# Tillæg til miljøgodkendelse om ikke-risikovirksomhed i opstartsperiode

GreenLab Skive Biogas ApS

6. november 2019

## Designændringer

Figur 1-1: Oversigtsplan fra Miljørapport (figur 8) med angivelse af ændringer.

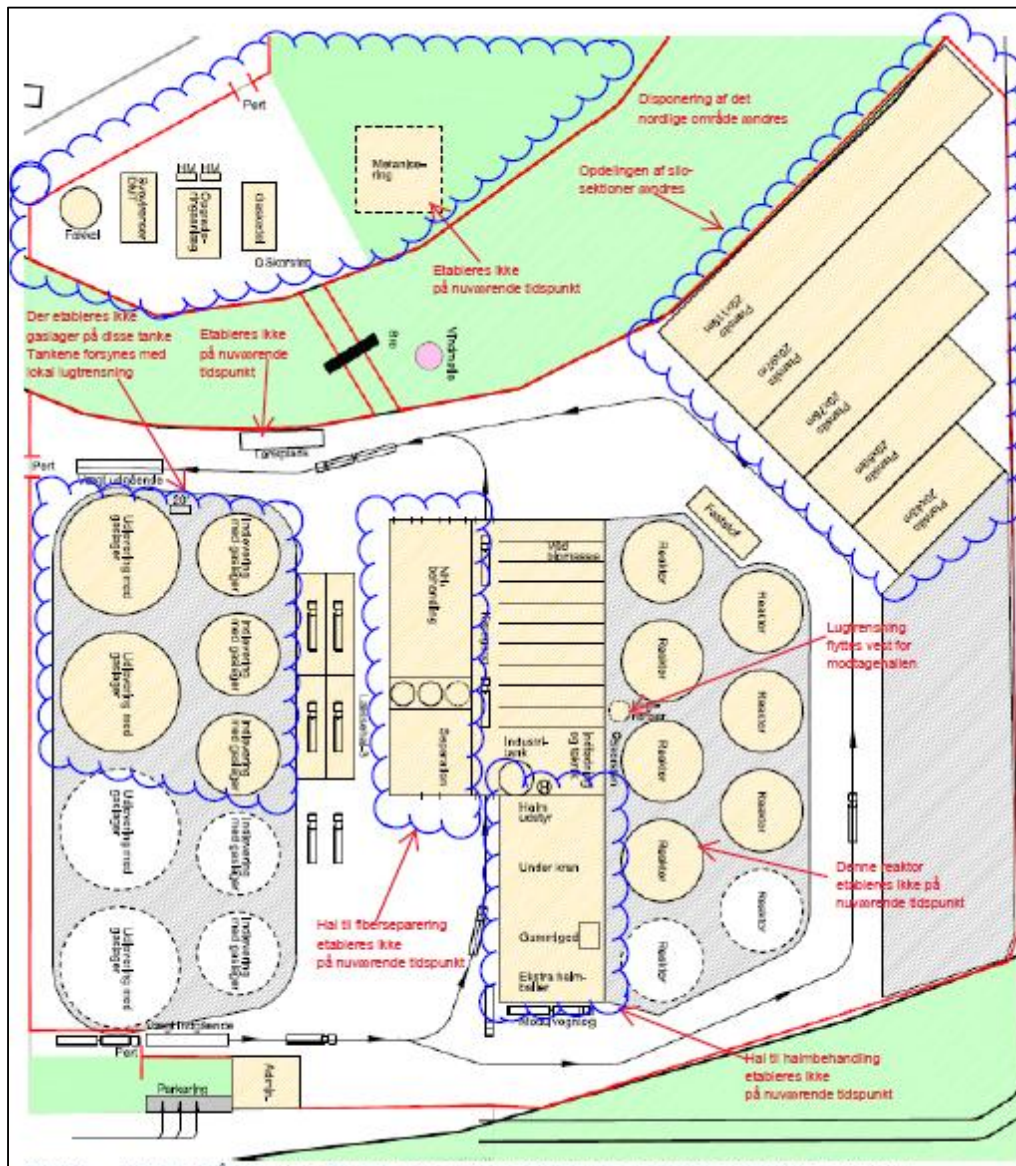
I Figur 1-1 er indsat den vejledende oversigtsplan, der indgår som figur 8 i den godkendte miljørapport<sup>1</sup> for Greenlab Skive Biogas med de ændringer, der efter godkendelsen er besluttet. Der er tale om følgende:

1. Der etableres 6 reaktorer og ikke 7 som vist på figuren.
2. Hal til halmbehandling er udgået af projektet.
3. Hal til fiberseparation er udgået af projektet.
4. Der etableres ikke gaslager på betontanke (ind- og udleveringstanke). Disse tanke vil i stedet blive udstyret med teltoverdækning og der vil blive opstillet et lugtrensfilter lokalt ved tankene til rensning af fortrængningsluft herfra.
5. Betontankene (ind- og udleveringstankene) er reduceret fra 6 m væghøjde til 5 m væghøjde, hvilket betyder at den maksimalt oplagrede biomasse mængde reduceres med ca. 3.000 m<sup>3</sup>.
6. Lugtbehandlingsanlæg, der behandler ventilationsluft fra hallerne, er flyttet til den modsatte side af hallen til fast biomasse.

7. Det gasfyrede kedelanlæg var tidligere påtænkt etableret i en hal på den sydlige del af grunden. Dette er nu flyttet til en separat kedelbygning på den nordlige del, da dette faciliterer et muligt fremtidigt samarbejde i det overordnede Green Lab regi.
8. Opdelingen af silo-sektioner i plansiloområdet er ændret.
9. Etablering af et metaniseringsanlæg indgår ikke længere i projekteringsgrundlaget.
10. Disponeringen af det nordlige område er ændret, ligesom området, der indgår i Greenlab Skive Biogas' lejeaftale er større end det, der er vist.
11. Der er påtænkt genanvendelse af overfladevand fra rene pladser og fra tagnedløb. Dette reducerer dels forbruget af vandværksvand og dels mængden af vand, der skal bortledes fra anlægget.

Figur 1-2: Ønsket disponering

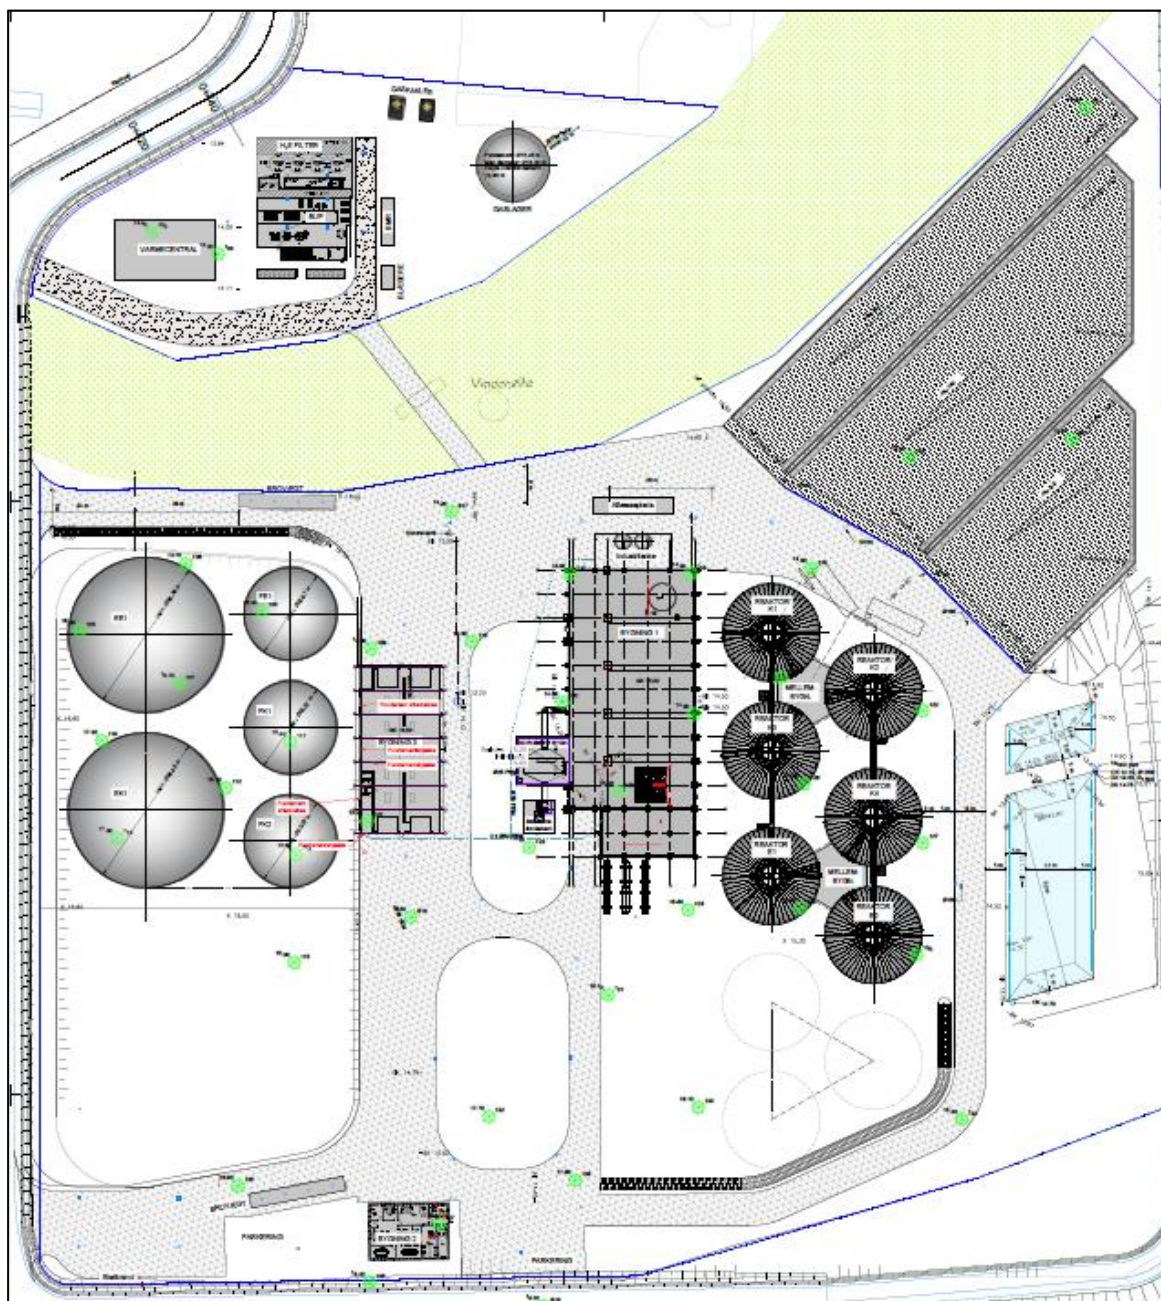
Med baggrund i de nævnte ændringer vil anlæggets ønskede disponering være som vist i Figur 1-2, der er et udklip af oversigtsplanen medsendt som bilag 1.

Figur 3-1: Plan for trinvis opstart af anlægsdele.

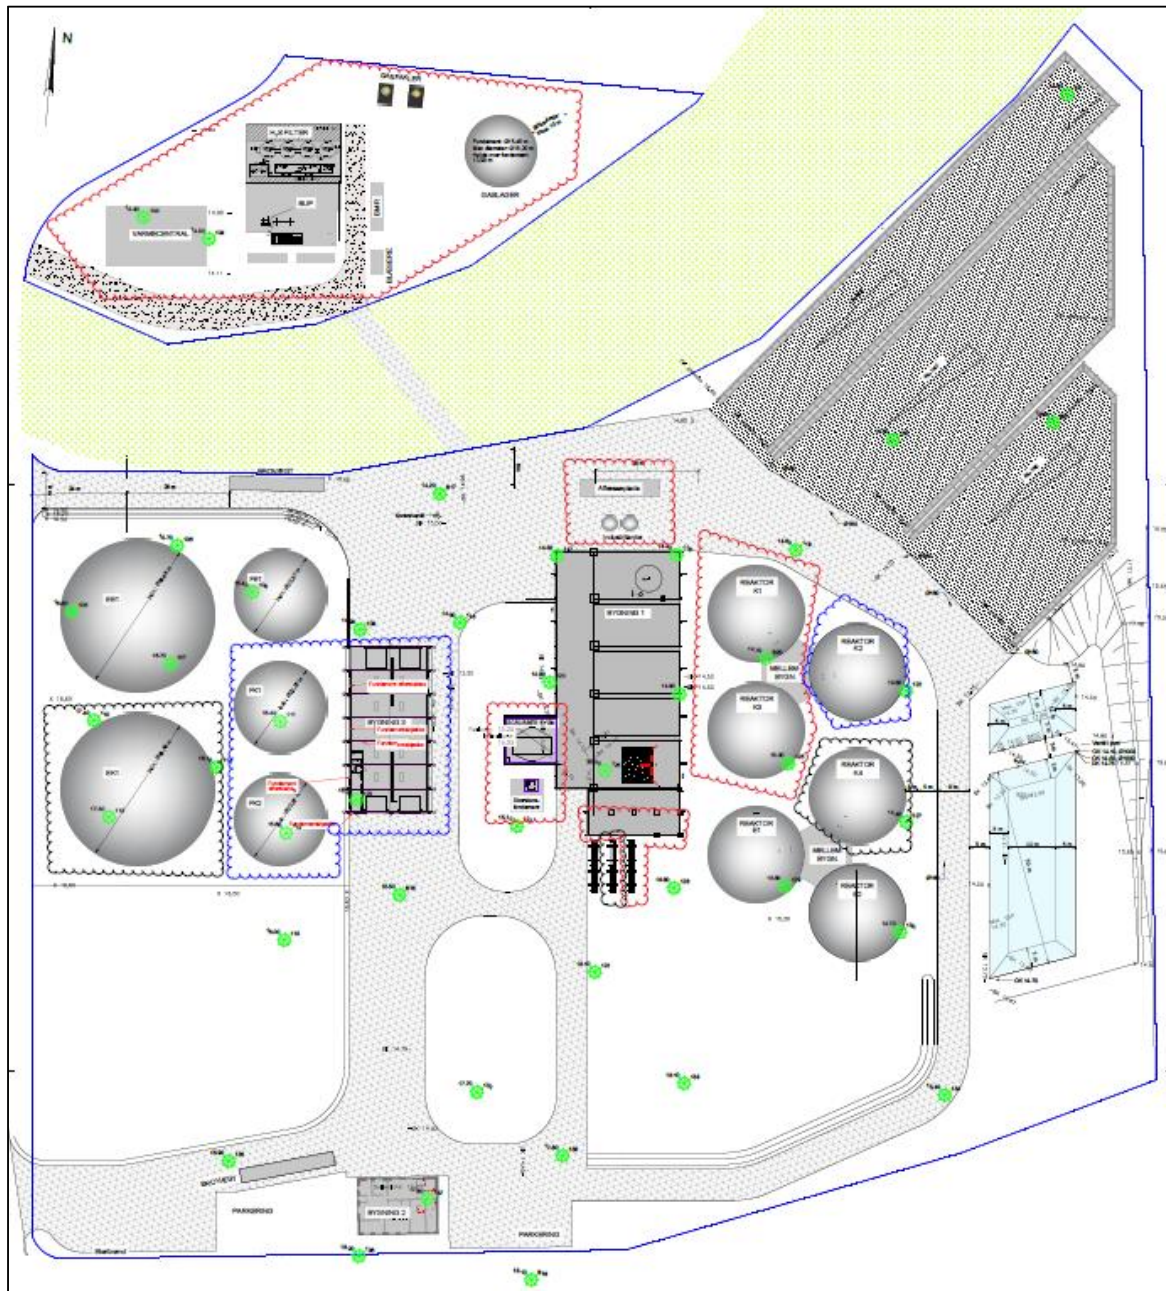
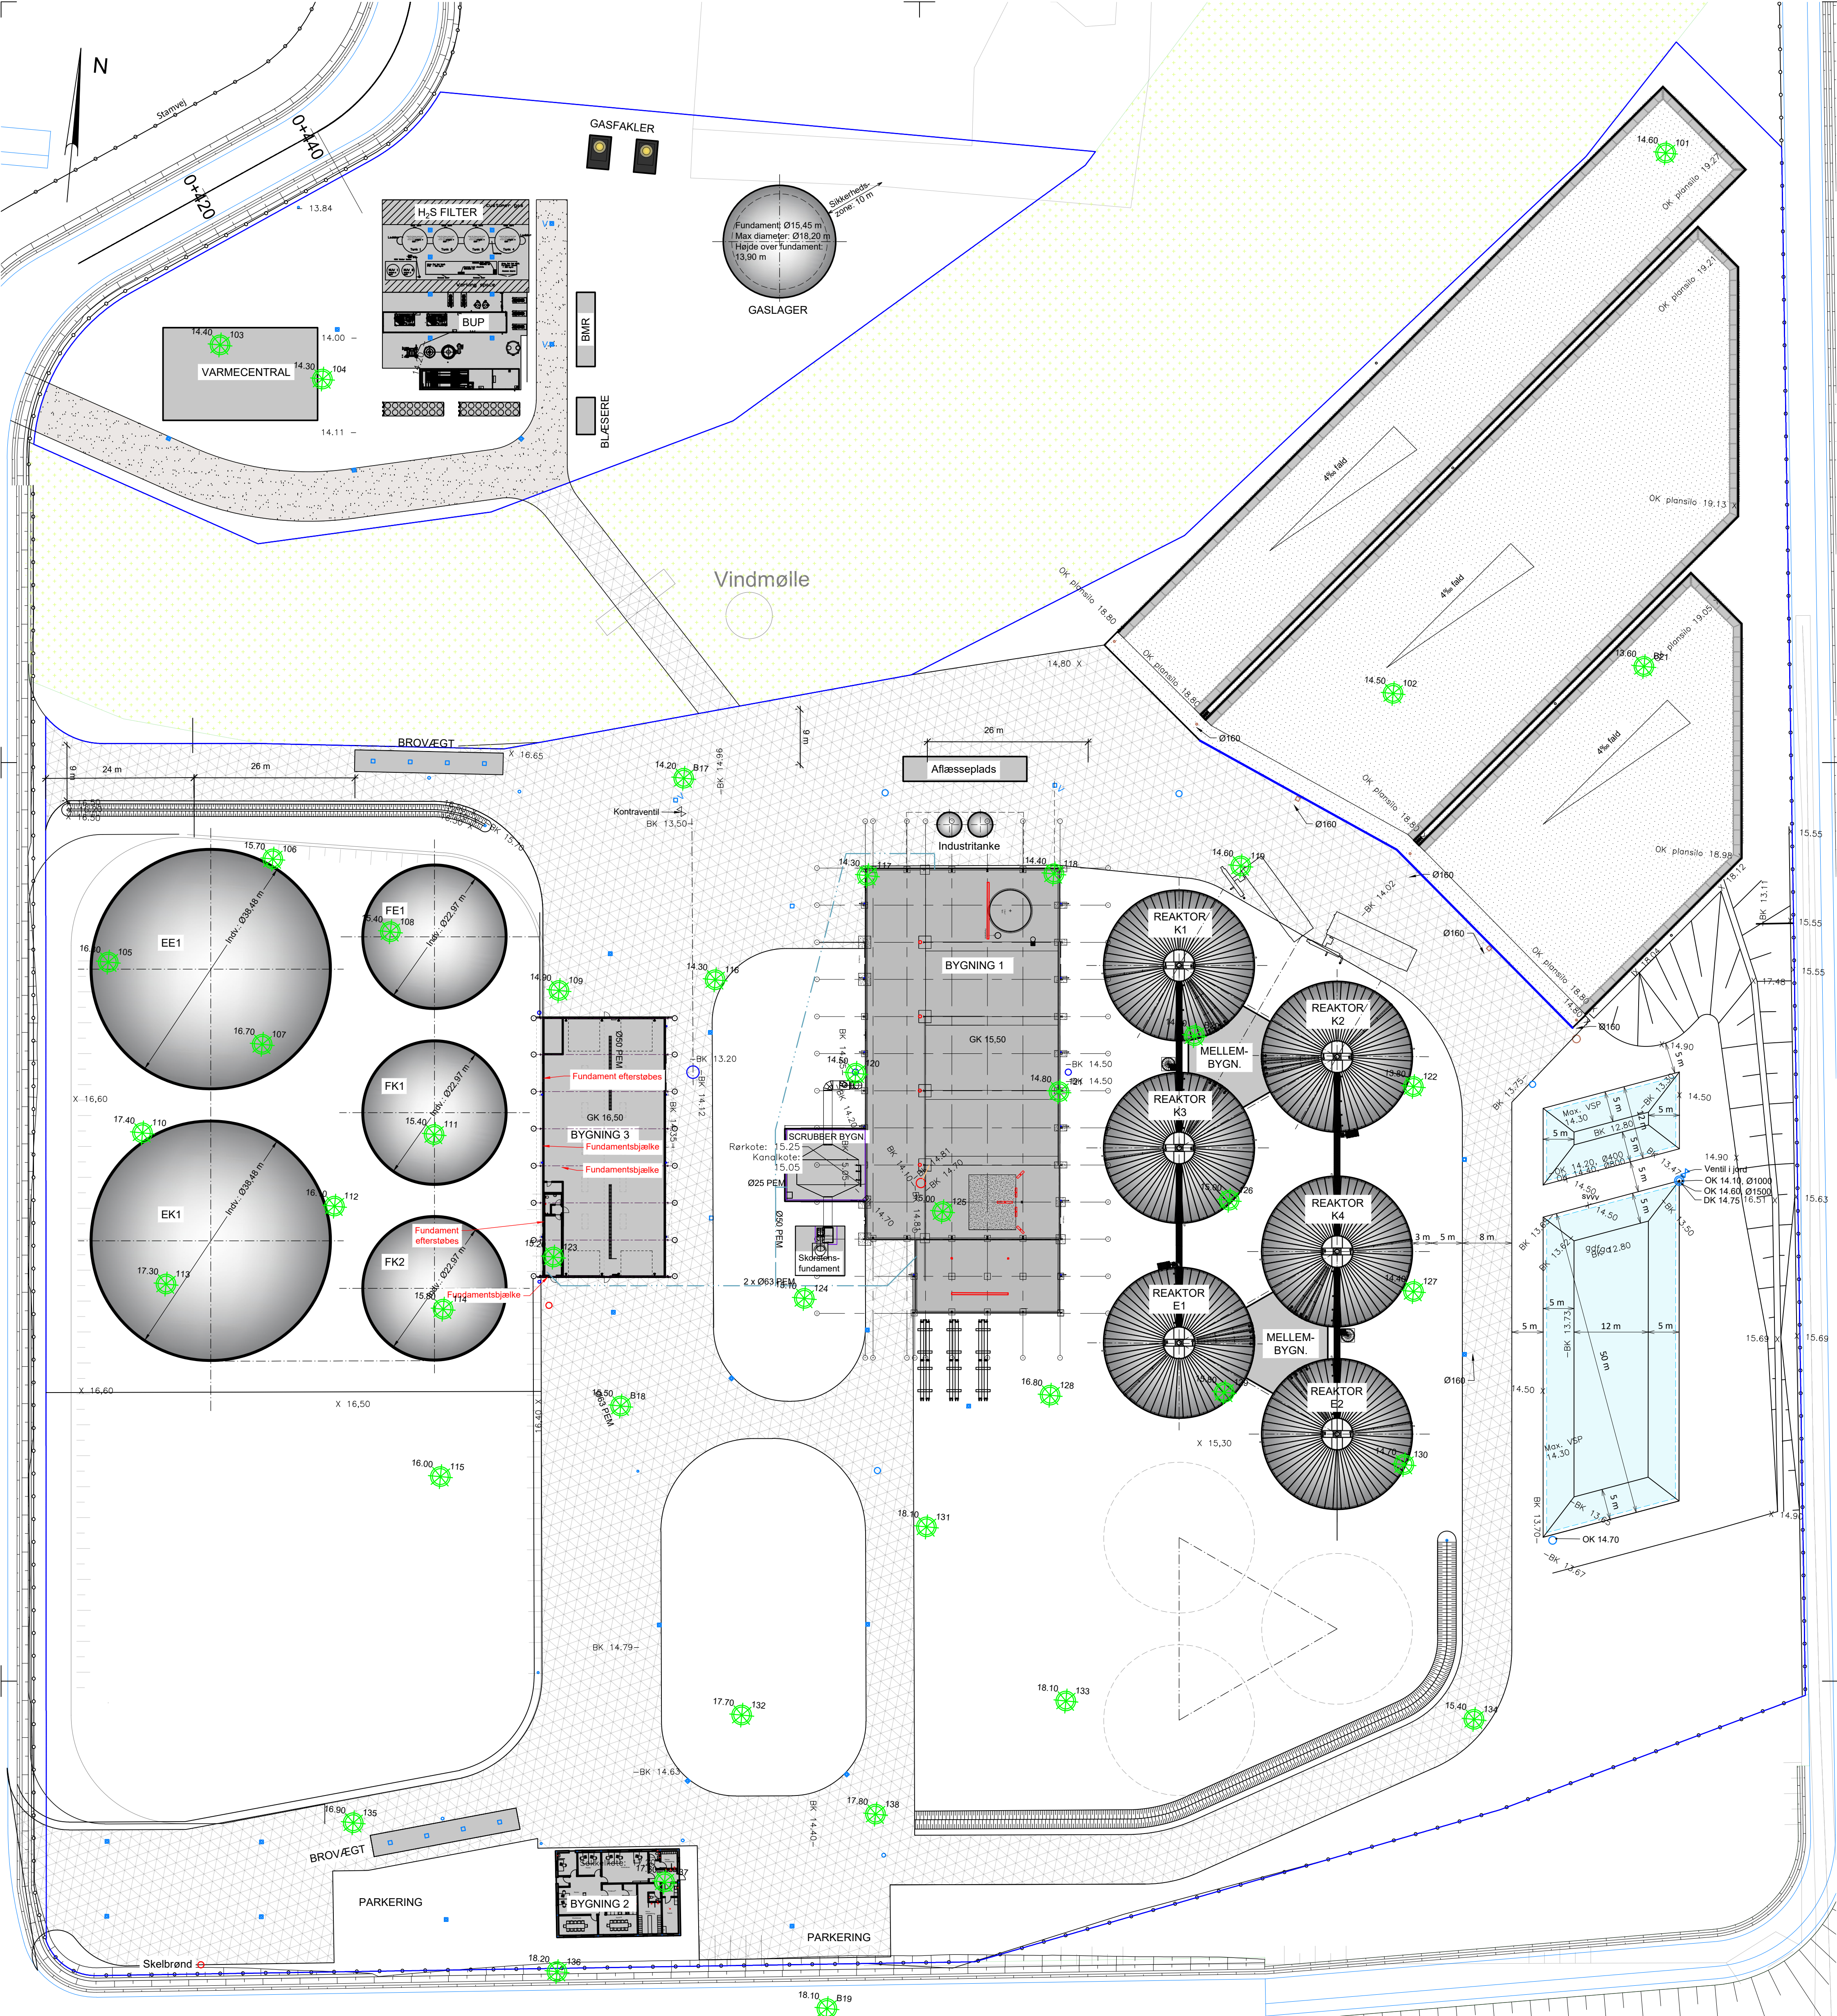
I Figur 3-1 er indsat en kopi af oversigtsplanen, hvorpå det er markeret, hvilke anlægsdele, der vil være i drift i forbindelse med den trinvis opstart. I oversigtsplanen indgår p.t. 4 faser, der efterfølgende er beskrevet og tidsmæssigt stadfæstet ud fra de nuværende forventninger.

I 1. fase (markeret med røde skyer på Figur 3-1) vil der ske opfyldning af de 2 første reaktorer med biomasse, der indpumpes direkte til reaktor K1 og K3 ved hjælp af tankvognenes pumper. Under aflæsning vil tankvognene være parkeret i hallen til faste biomasser (Bygning 1), hvorfra der vil være en midlertidig rørforbindelse til reaktortankene.

Opvarmning vil ske via rundpumpning af biomassen over den ene varmeveksler. Udover de 2 reaktorer vil også naturgaskedlen og gasinstallationer på den nordlige del af grunden være under indkøring og det samme vil være tilfældet for industritankene og lugtbehandlingsanlægget. Først fase strækker sig fra ultimo oktober 2019 til ultimo december 2019.

I 2. fase (markeret med blå skyer på Figur 3-1) vil reaktor K2 blive taget i brug. Desuden vil indkøring af biomasse nu ske via aflæsehallen til flydende biomasse (Bygning 3) og de 2 fortanke til konventionel biomasse. Denne fase vil tidsmæssigt strække sig fra primo til ultimo januar 2020.

3. fase opstartes når alle 3 reaktorer i første trin i den konventionelle linje (K1, K2 og K3) er fyldt op. Fra dette tidspunkt starter fyldningen af reaktor K4, der er andet trin i den konventionelle linje.

Når reaktor K4 er fyldt op, startes der med udpumning fra denne til efterlagertank EE1.

3. fase vil forventeligt forløbe fra starten af februar 2020 til medio marts 2020. Herefter vil 4. fase opstarte, hvorunder de resterende anlægsdele, herunder behandling af faste biomasser, løbende vil blive taget i anvendelse.
